Rapport etter tilsyn med Franzefoss Gjenvinning AS avd. Eide

Kontrollnummer: 2022.054.I.SFVL

Denne rapporten gjelder resultatet fra inspeksjon ved Franzefoss Gjenvinning AS avd Eide (heretter Franzefoss) 31. august og 1. september 2022. Rapporten blir sett på som endelig dersom vi ikke får tilbakemelding om faktiske feil innen to uker etter at rapporten er mottatt.

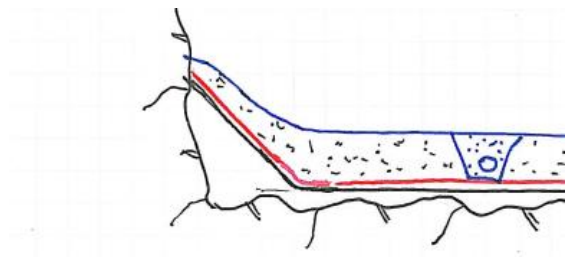
Franzefoss har ikke gjort tilstrekkelige tiltak for å redusere sigevannsdannelse fra ny deponietappe. Med unntak av asbestavfall er ikke det nye deponiet bygget opp med celler. Det er ikke vurdert behov for trinnvis avslutning av celler med toppdekke, og det er ikke gjort tiltak for å avgrense deponiets nedbørsfelt ved midlertidig avskjæring av det aktive arealet som er åpent for deponering. Det er ikke laget en oppfyllingsplan som viser hvordan deponiet skal bygges opp, inkludert oppbygging og trinnvis avslutning av celler for å redusere sigevannsdannelse.
